2025年1月生産分より順次切替予定

LEDベースライト TENQOOスクエア パネルタイプ 器具本体 仕様変更のお知らせ

変更内容

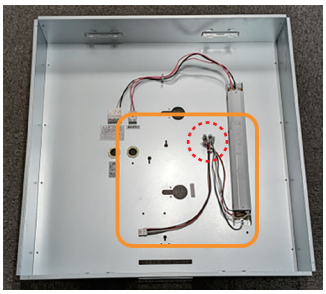
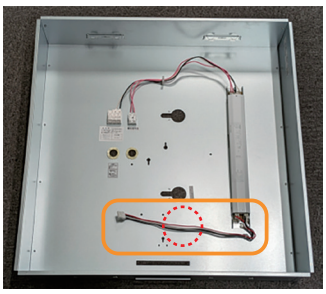
サイズ	調光方式	形名	変更箇所
□ 639	調光タイプ	LEER-76321-LD9	電源ユニット2次側の配線変更 (端子番号5,9,10, アース端子)
□ 600		LEER-76021-LD9	
□ 450		LEER-74521-LD9	
□ 600	LinkLED Air	LEER-76021-BD9	電源ユニット2次側の配線変更 (端子番号5,6,7, アース端子)
□ 450		LEER-74521-BD9	
□ 600	SceneLED	LEER-76021-XD9	
□ 450		LEER-74521-XD9

電源ユニット 2 次側の配線の中間にあるコネクタがなくなります。
